改善箇所説明図

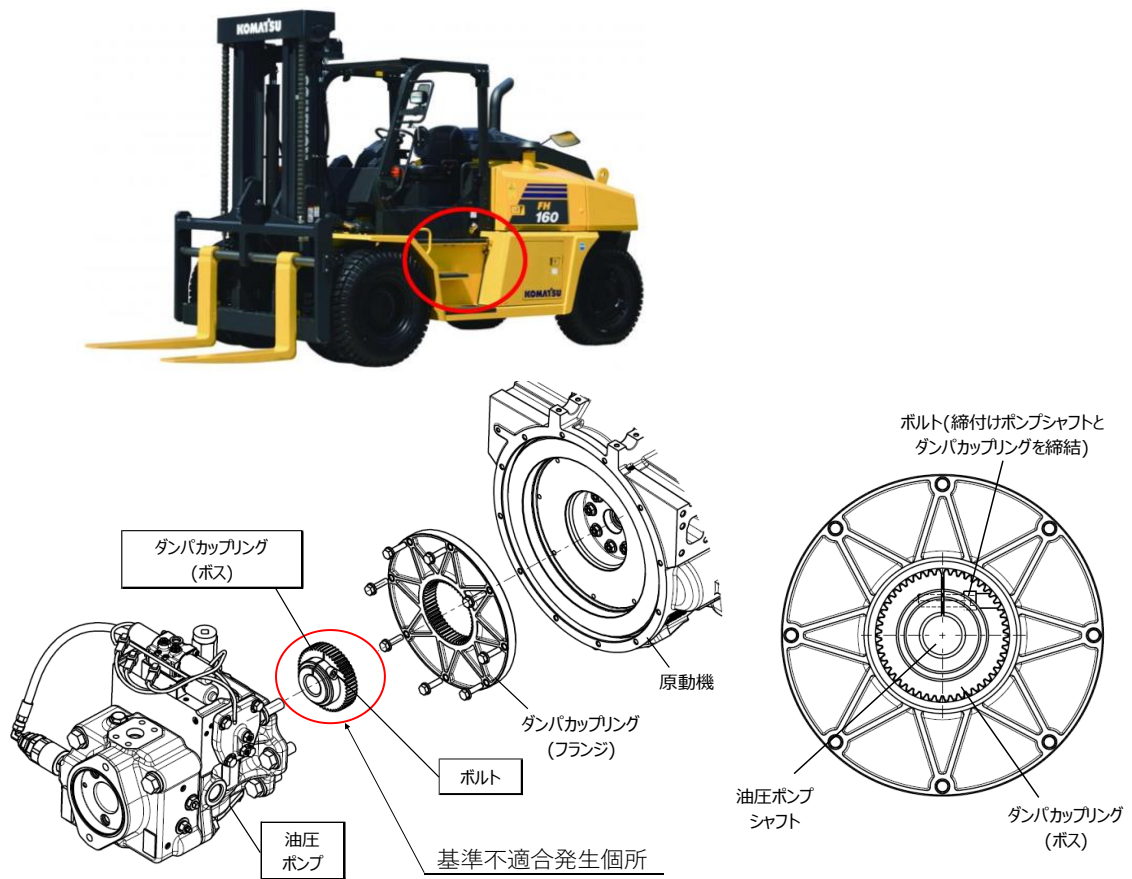
フォーク・リフトの原動機と油圧ポンプの接続部に備えられているダンパカップリングにおいて、取付ボルトの締付けが不適切なため、ダンパカップリングが抜け出すものがある。そのため、油圧ポンプが駆動できなくなり、走行不能になるおそれがある。

改善措置の内容：全車両、対策後のダンパカップリングを装着した油圧ポンプに交換する。

識別：運転席下部のツールボックスカバーの裏面にピンク色のペイントを塗布する。
